AUTORIDAD NACIONAL DE LICENCIAS AMBIENTALES - ANLA –

AUTO N° **09674**

“Por el cual se ordena el archivo de la solicitud de Licencia Ambiental iniciada a través del Auto 0892 del 8 de marzo de 2019 y se toman otras determinaciones”

Que mediante comunicación con radicado ANLA 2019022045-1-000 del 25 de febrero de 2019 y radicado VITAL No. 0200090006326219002 (VPD0051-002019), la Sociedad Minera de Santander S.A.S., identificada con NIT. 900063262-8, a través del señor Mauricio Cuesta Esguerra, identificado con la cédula de ciudadanía 80.472.116, en calidad de representante legal, conforme con el Certificado de Existencia y Representación Legal de la Cámara de Comercio de Bucaramanga, presentó solicitud de licencia ambiental para el proyecto *¨Explotación Subterránea de Minerales Auroargentíferos Soto Norte”.*

Figura 4-1 Pasos y Aspectos Considerados para la Definición y Delimitación del Área de Influencia

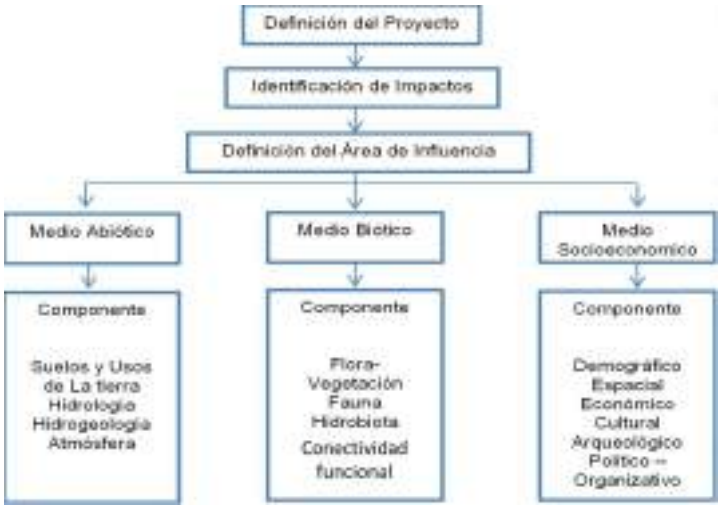
- En el escenario prospectivo de ejecución del proyecto, la sociedad sustenta la modificación en la conectividad ecológica dada la pérdida de cobertura natural, sin embargo, reconociendo que si bien esta variable influye en el hábitat de las especies seleccionadas y se relaciona al cambio evidente por el desarrollo del proyecto, también se presentó un amplio sustento del dominio de otras covariables sobre las cuales se identifica que recae una afectación por las obras y actividades que se desarrollarán, no solo en la etapa de construcción sino también en las etapas de operación y cierre. Estas afectaciones modifican la matriz del paisaje, y los parches y corredores son sensibles a ello.

Acorde con el planteamiento del proyecto, algunas obras y actividades que se desarrollarán en las etapas de construcción, operación y cierre tendrán una influencia en la condición actual de los elementos del entorno que suministra recursos a las especies representativas de la zona, por lo cual se reconoce un impacto que afectará la disponibilidad de hábitat y con ello la integridad ecológica en la zona.

Distinto a lo planteado por la sociedad, se encuentra que la afectación no solo está determinada por la modificación de 161,97 ha de cobertura vegetal, sino que las actividades (en las etapas de operación y cierre) que generan impacto sobre los cuerpos de agua y aumentan el tránsito en las vías, intervienen de manera directa y permanente sobre las condiciones del entorno, lo cual hace que el hábitat genere modificaciones, y por ende la estructura y función de los elementos que propician la conectividad ecológica.

El horizonte temporal de estos cambios se mantendrá por al menos 20 años, lo cual hace que las modificaciones generadas se consideren de gran influencia por la permanencia en su manifestación, y según la valoración del impacto tenderá a intensificarse.

En concordancia con lo anterior, dadas las debilidades en los análisis efectuados, existe un alto grado de incertidumbre en cuanto a los cambios en la composición y funcionalidad de los ecosistemas para evaluar la respuesta real del desplazamiento de las especies y la calidad de hábitat por la modificación en los ecosistemas presentes en el área. En este sentido no se tiene un planteamiento certero para el manejo del impacto, su escala de manifestación y su interacción con otros componentes que define la integridad ecológica, considerando adicionalmente, que los resultados obtenidos no representan la realidad actual de la región en cuanto al atributo de conectividad ecológica, lo cual lleva a cuestionar la trascendencia y el dominio del impacto, y como consecuencia, la delimitación actual del área de influencia.

Figura 5-1 Curva de Duración de Caudales Simulados vs Registrados Periodos de Validación 1996-2002 Y 2013-2015

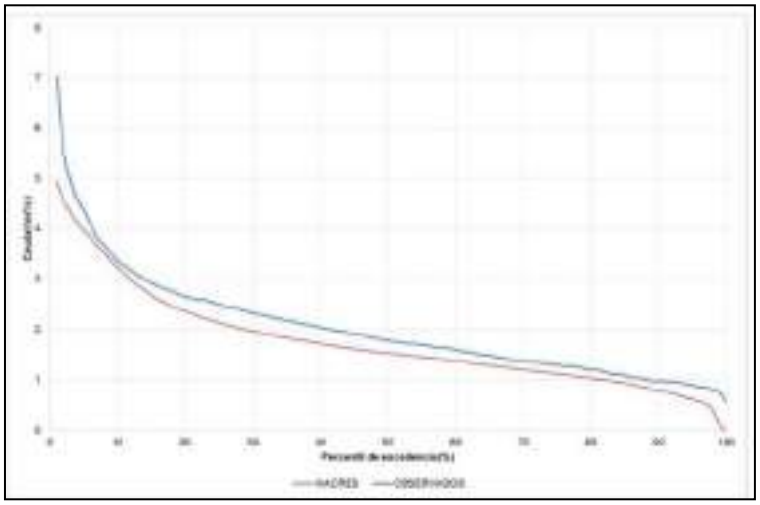
En el numeral 5.1.5.11.9 la sociedad describe el análisis de sensibilidad realizado, en donde a partir de los resultados obtenidos de caudal para cada subcuenca, compara los rendimientos hídricos y las curvas de duración de caudal para cada unidad de respuesta hidrológica, y concluye que el modelo IHACRES presenta los valores de rendimiento hídrico más cercano a la media de todos los modelos utilizados. Adicionalmente, la sociedad presenta la siguiente matriz para justificar la selección del modelo IHACRES:

no analiza lo que representa la reducción del caudal base en los diferentes meses del año o en condiciones extremas como puede ser la presencia de un fenómeno de El Niño fuerte, o simplemente, durante los meses de menores precipitaciones del año. Tal ausencia de análisis tanto en la evaluación de los impactos como en los planes de manejo ambiental propuestos no permite un pronunciamiento respecto de sobre de la solicitud de la licencia ambiental del proyecto "Soto Norte".
